福島第一原子力発電所 特定原子力施設に係る実施計画変更比較表（第Ⅱ章 2.35 サブドレン他水処理施設）

変更前	変更後	変更理由
<p>2.35 サブドレン他水処理施設</p> <p>2.35.1 基本設計</p> <p>2.35.1.1 設置の目的</p> <p>サブドレン他水処理施設は、1～4号機タービン建屋等の周辺に設置されたサブドレンピットから地下水を汲み上げること（サブドレン集水設備）、海側遮水壁と既設護岸の間に設置される地下水ドレンポンドから地下水を汲み上げること（地下水ドレン集水設備）、汲み上げた水に含まれている放射性核種（トリチウムを除く）を十分低い濃度になるまで除去すること（サブドレン他浄化設備）及び浄化された水を排水すること（サブドレン他移送設備）を目的とする。（以下、「本格運転」という。）</p> <p>2.35.1.2 要求される機能</p> <p>(1) サブドレン集水設備は、1～4号機タービン建屋等の周辺に設置されたサブドレンピットから地下水を集水タンクに移送できること。</p> <p>(2) 地下水ドレン集水設備は、地下水ドレンポンドから地下水を汲み上げ、集水タンクに移送できること。</p> <p>（中略）</p> <p>2.35.1.3 設計方針</p> <p>2.35.1.3.1 サブドレン集水設備の設計方針</p> <p>(1) 処理能力</p> <p>サブドレン集水設備は、1～4号機タービン建屋等の周辺に設置されたサブドレンピットから地下水を汲み上げ、集水タンクに移送できる処理容量とする。</p> <p>（中略）</p> <p>(3) 放射性物質の漏えい防止及び管理されない放出の防止</p> <p>（中略）</p> <p>(5) 検査可能性に対する設計上の考慮</p> <p>サブドレン集水設備は、サブドレンピットから地下水を汲み上げ、集水タンクに移送できることを確認するための検査が可能な設計とする。</p> <p>（中略）</p>	<p>2.35 サブドレン他水処理施設</p> <p>2.35.1 基本設計</p> <p>2.35.1.1 設置の目的</p> <p>サブドレン他水処理施設は、1～4号機タービン建屋等の周辺に設置されたサブドレンピットから地下水を汲み上げること（サブドレン集水設備）、海側遮水壁と既設護岸の間に設置される地下水ドレンポンドから地下水を汲み上げること（地下水ドレン集水設備）、汲み上げた水に含まれている放射性核種（トリチウムを除く）を十分低い濃度になるまで除去すること（サブドレン他浄化設備）及び浄化された水を排水すること（サブドレン他移送設備）を目的とする。（以下、「本格運転」という。）</p> <p><u>なお、サブドレン集水設備及び地下水ドレン集水設備の内、護岸（T.P.+2.5m盤）に設

図-2 サブドレン集水設備系統図(1~4号機)

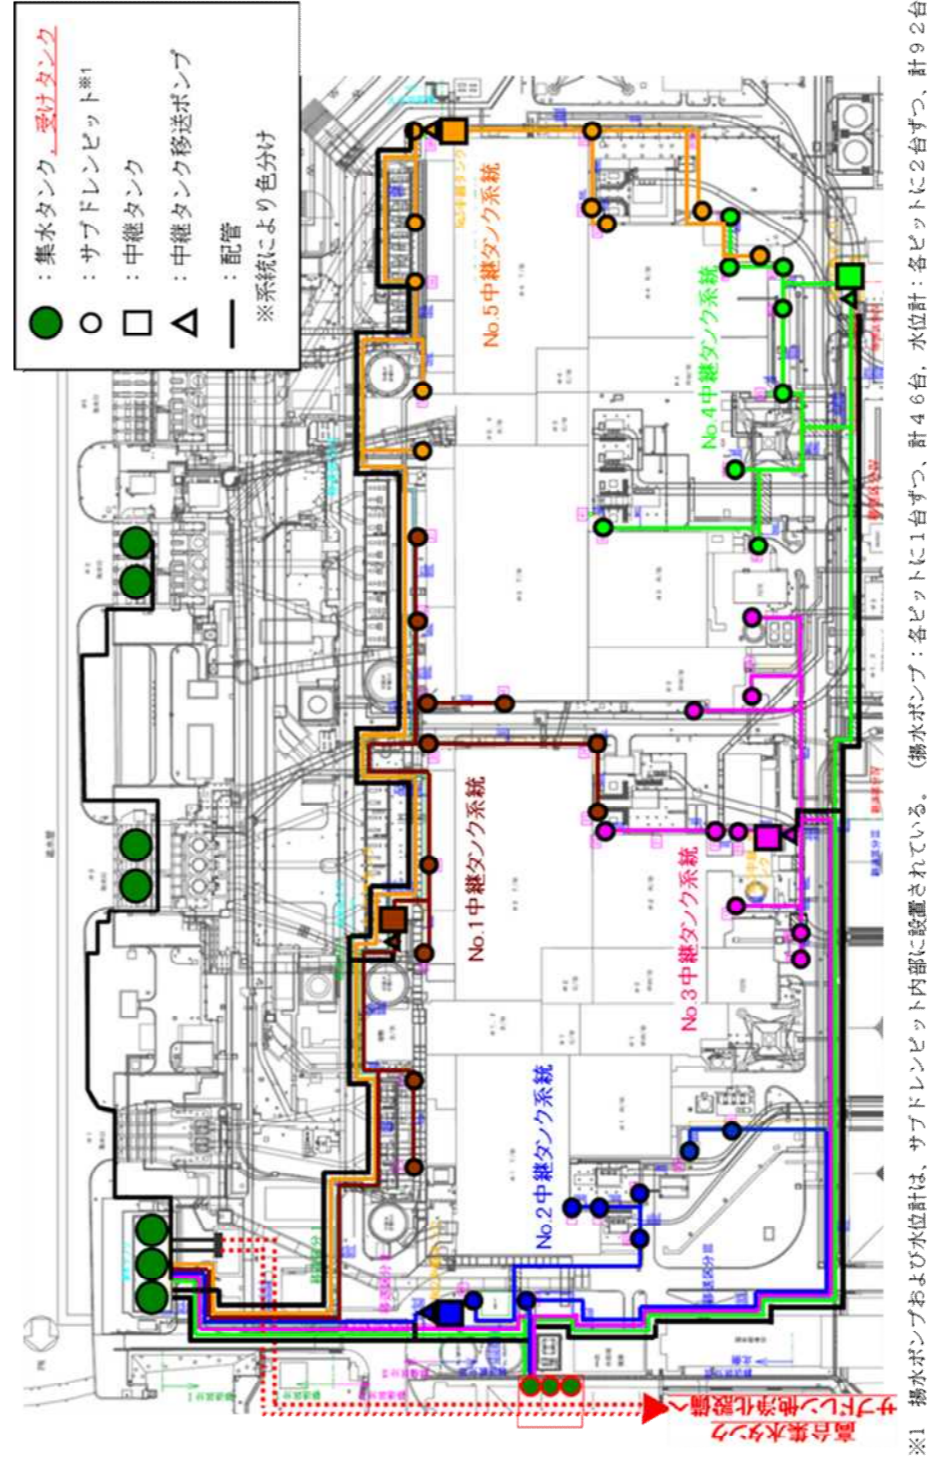
集水タンクの高台設置に伴うサブドレン集水設備系統図の追加

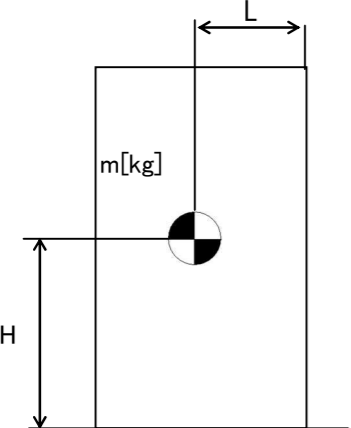
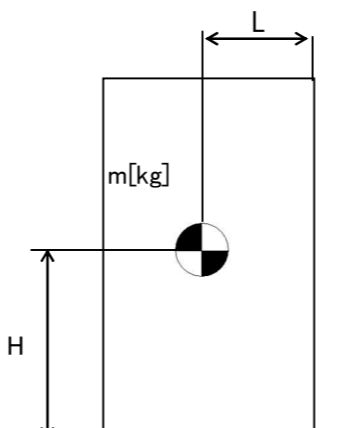
変更前	変更後	変更理由
<p>※1揚水ポンプと水位計は、サブドレンピット内部に設置されている。(揚水ポンプ：各ピットに1台ずつ、計13台、水位計：各ピットに1台ずつ、計13台)</p> <p>図-9 サブドレン集水設備系統図(5・6号機)</p> <p>(中略)</p>	<p>※1揚水ポンプと水位計は、サブドレンピット内部に設置されている。(揚水ポンプ：各ピットに1台ずつ、計13台、水位計：各ピットに1台ずつ、計13台)</p> <p>図-9 サブドレン集水設備系統図(5・6号機)</p> <p>(中略)</p>	<p>集水タンクの高台設置に伴うサブドレン集水設備系統図(5・6号機)の追加</p>

図-3 補強計算概念図 (集水タンク, 高台集水タンク)

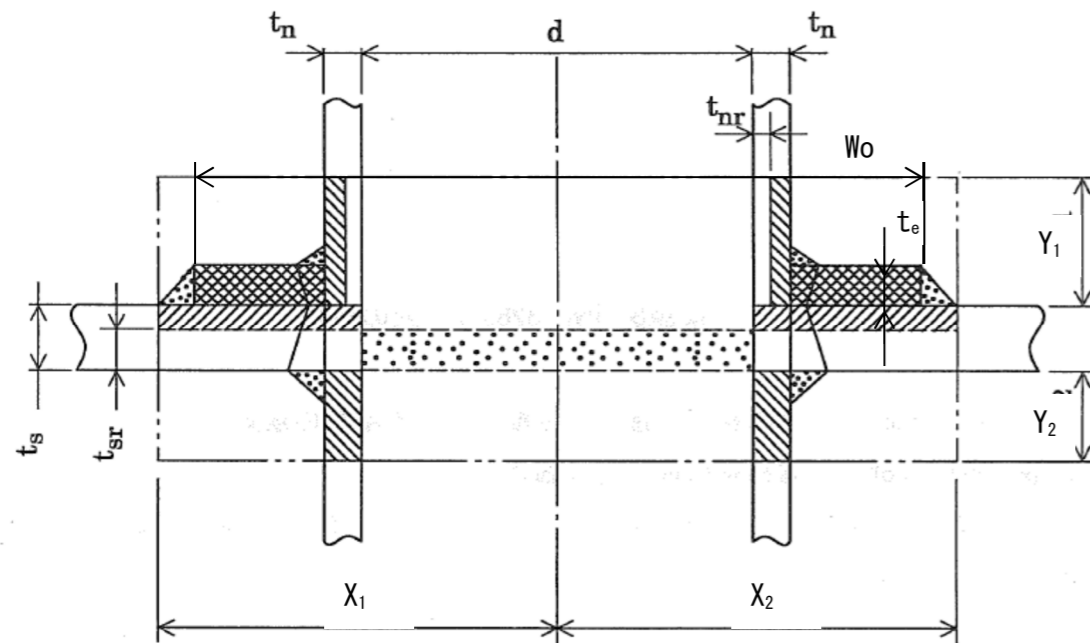
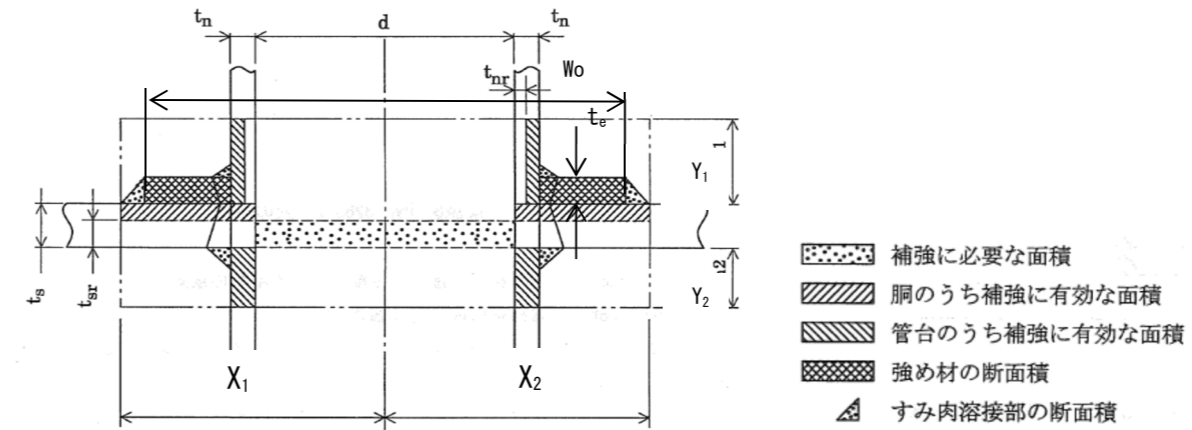
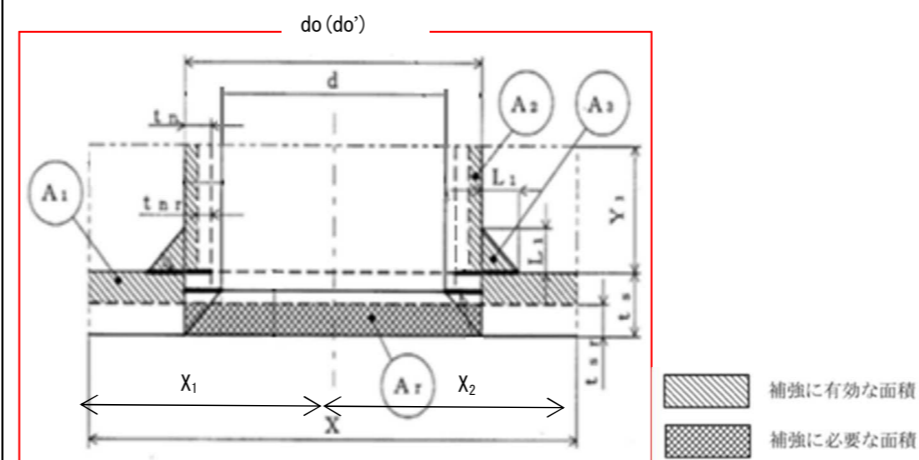
集水タンクの高台設置に伴う穴の補強計算概念図の記載追加

図-5 配管概略図 (2/6)

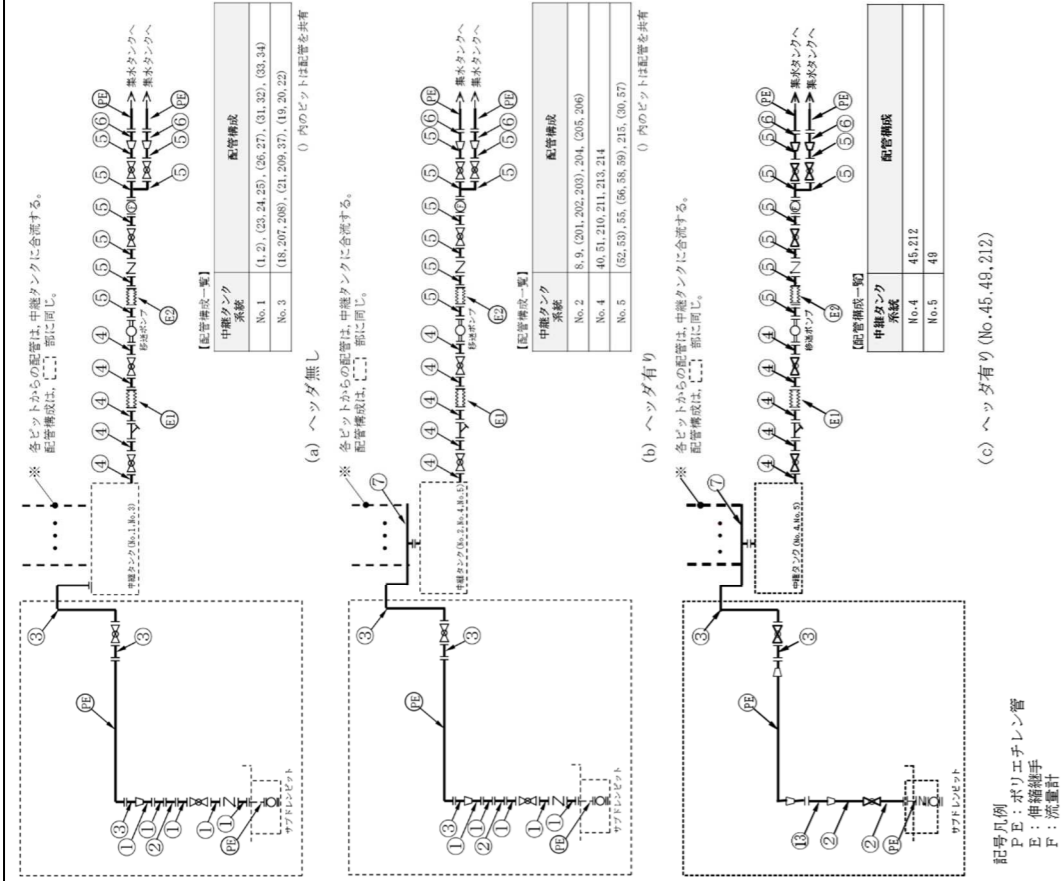
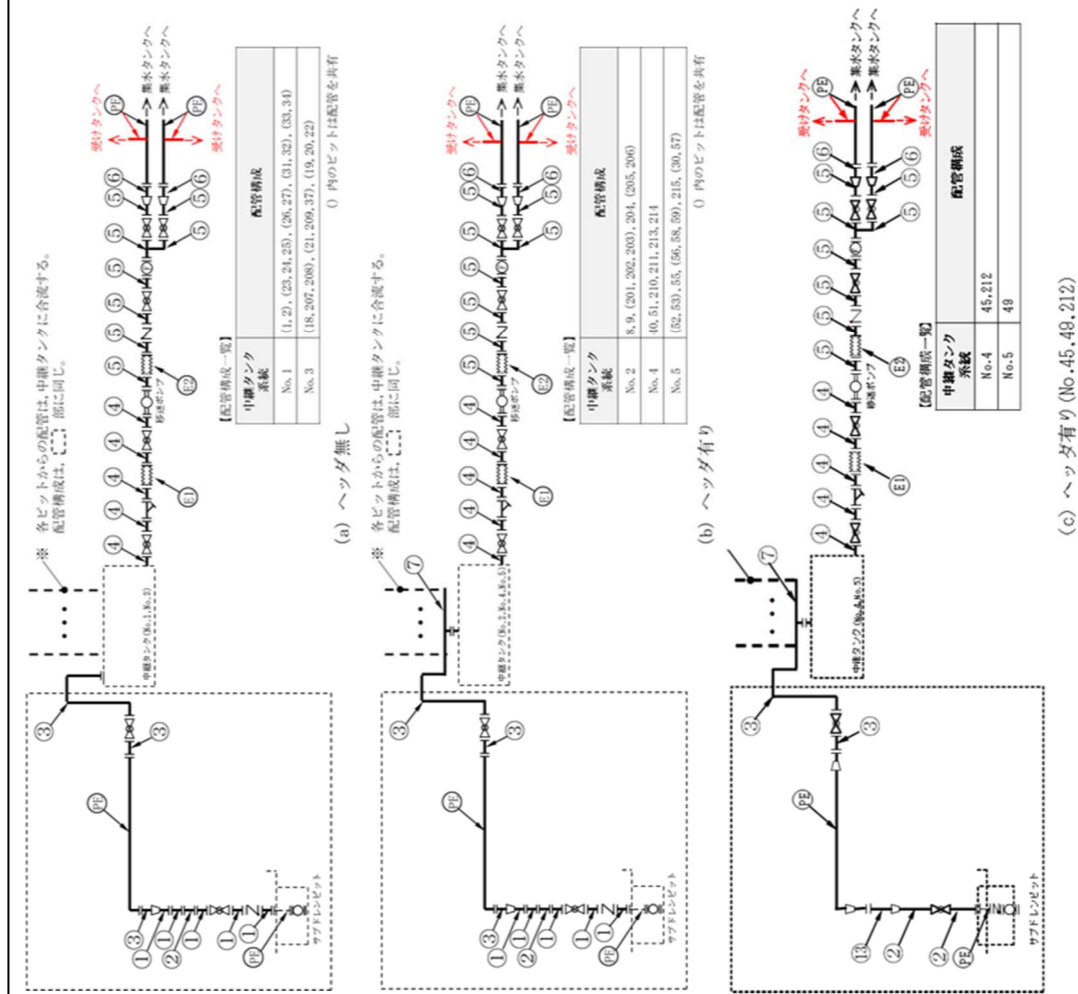
集水タンクの高台設置に伴う配管概略図への記載追加及び附番番号の変更

図-5 配管概略図 (4/6)

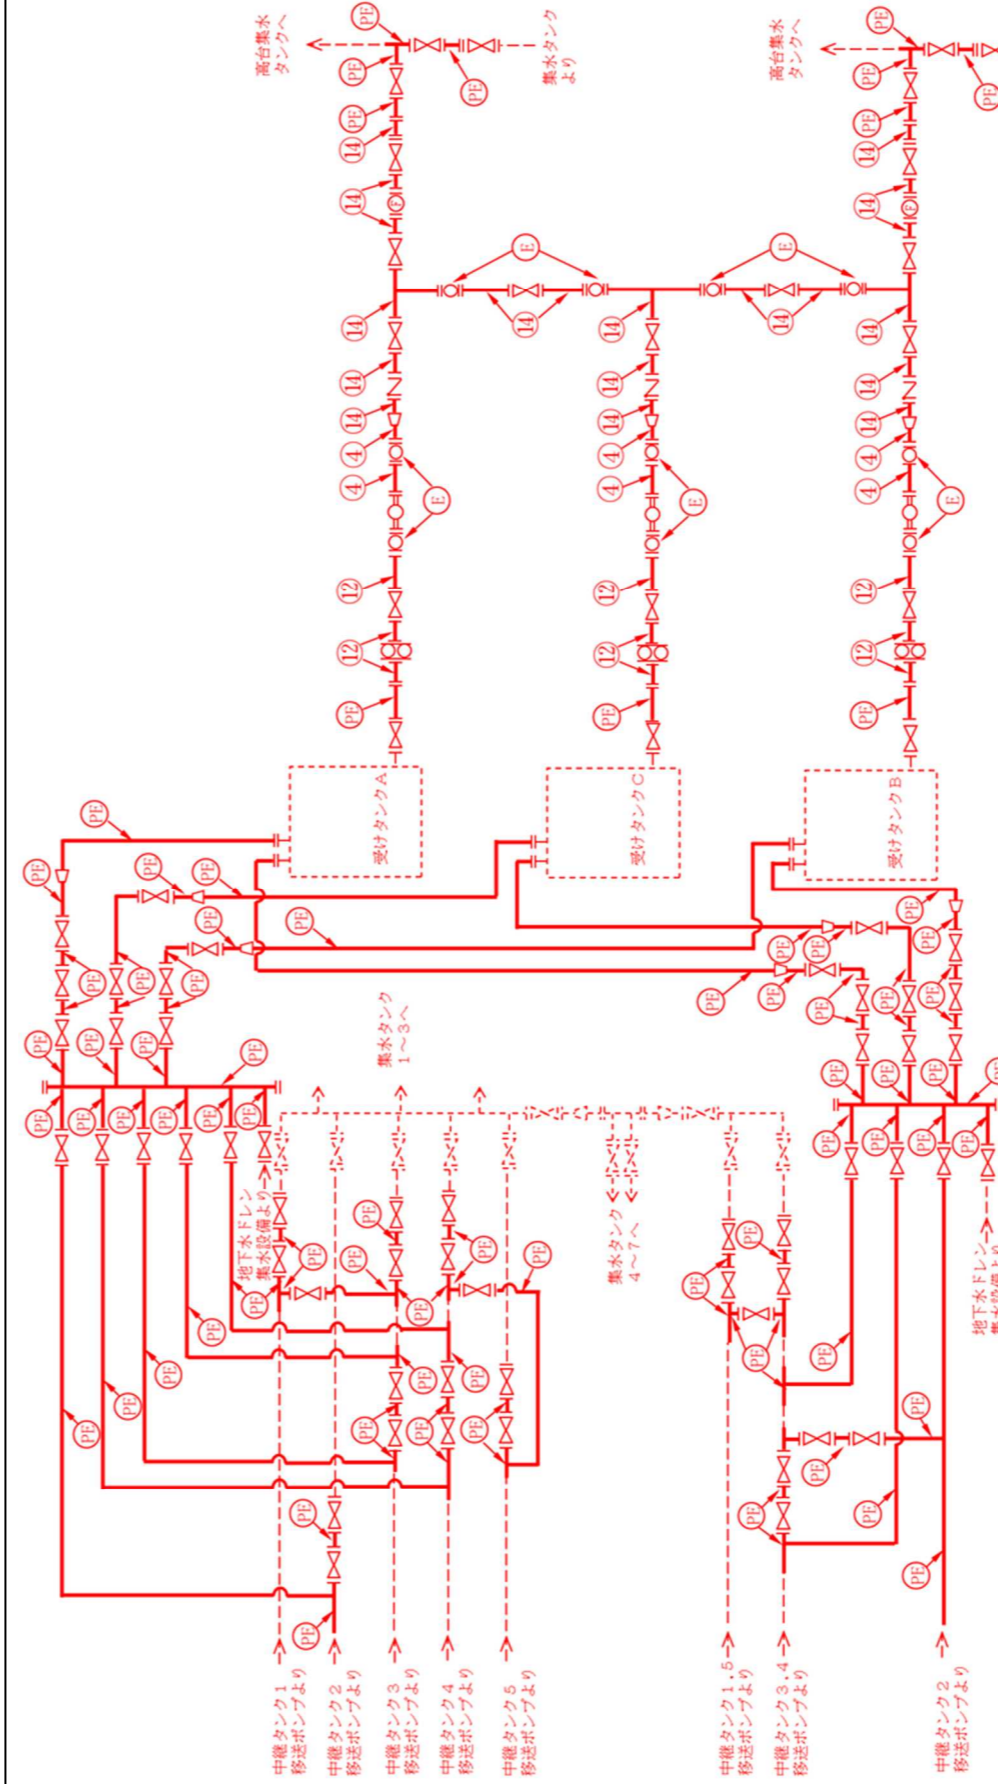
集水タンクの高台設置に伴う配管概略図への記載追加及び附番番号の変更

図-5 配管概略図 (5/6)

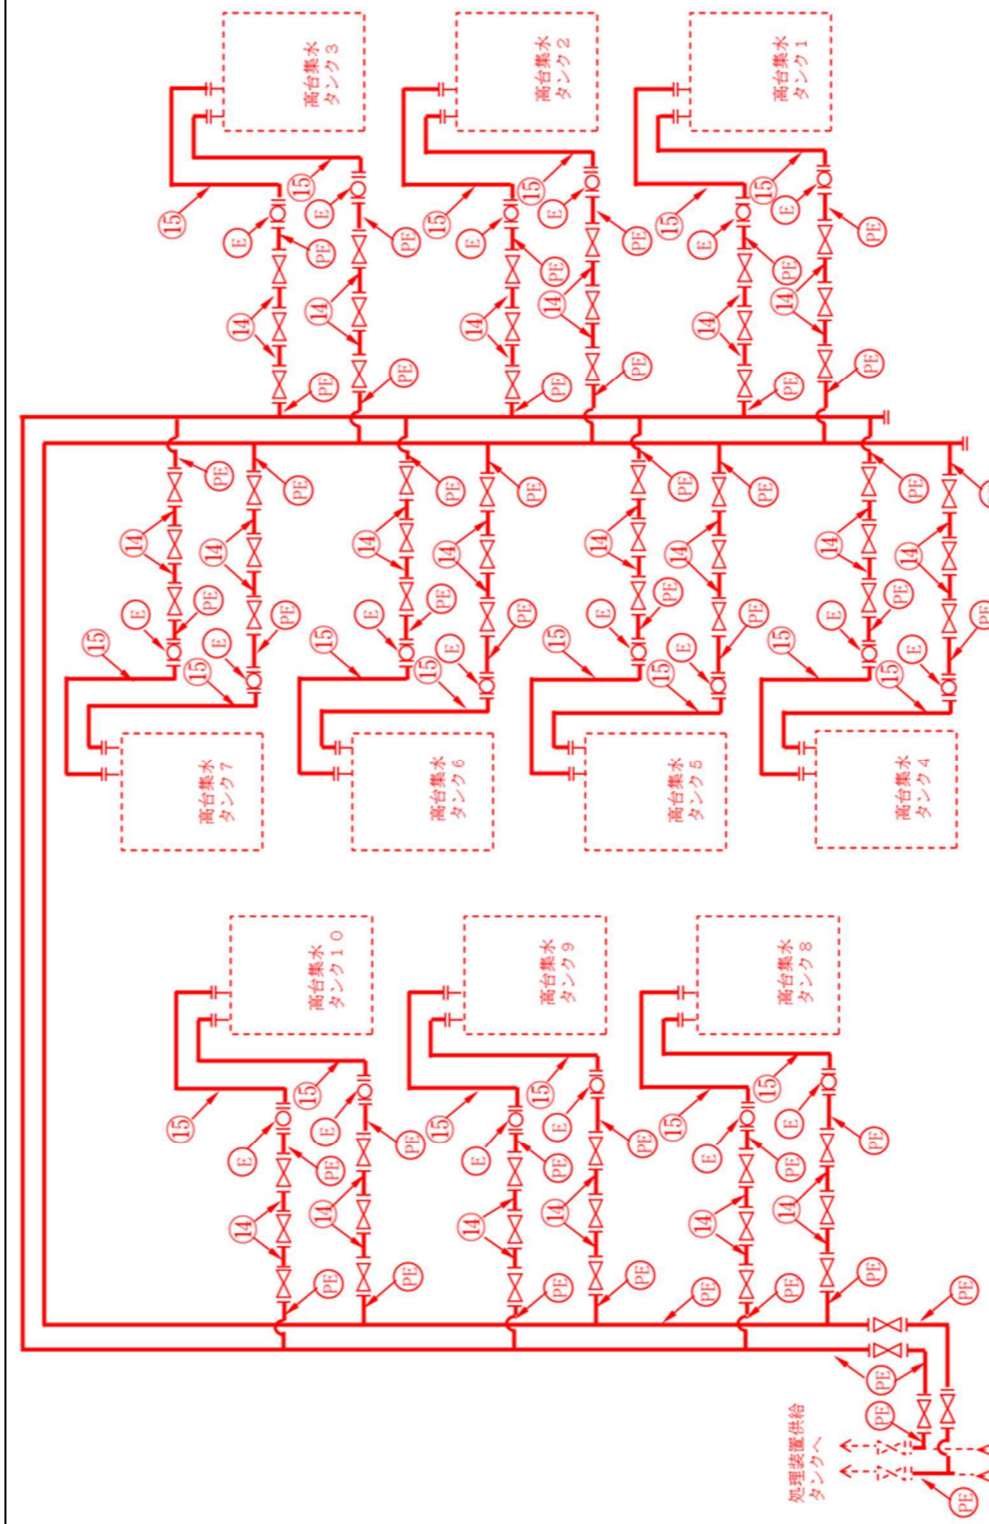
集水タンクの高台設置に伴う配管概略図への記載追加及び附番番号の変更

図-5 配管概略図 (6/6)

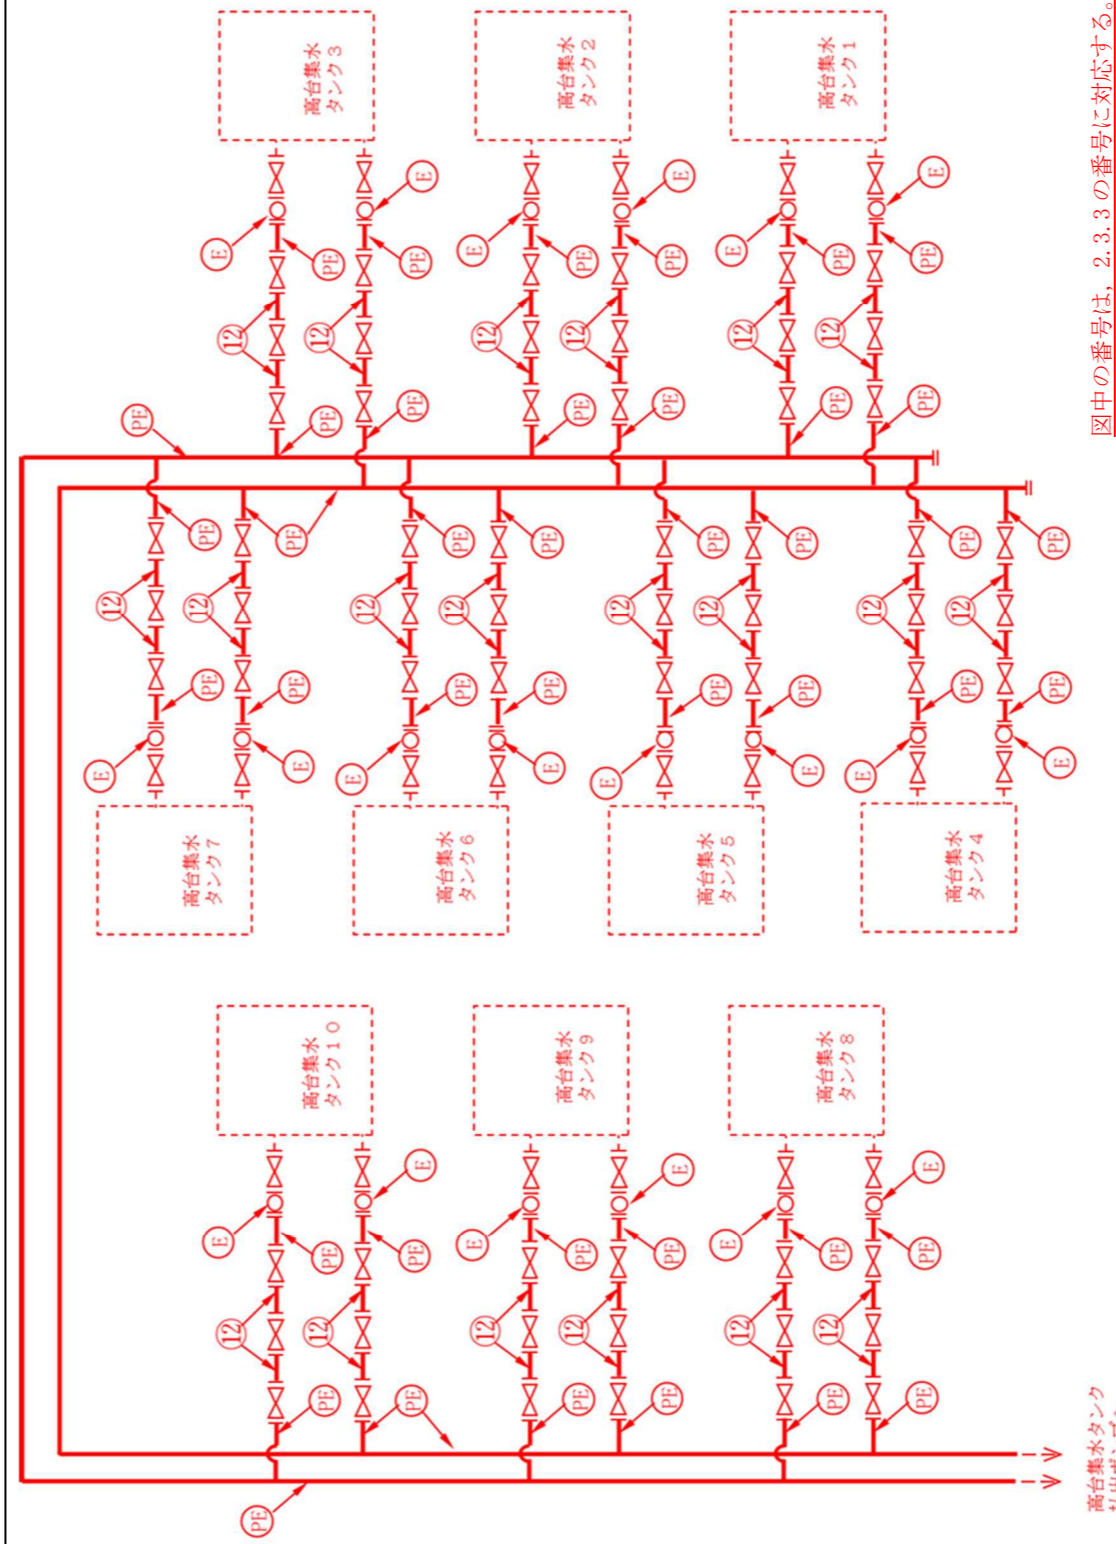
集水タンクの高台設置に伴う配管概略図への記載追加及び附番番号の変更
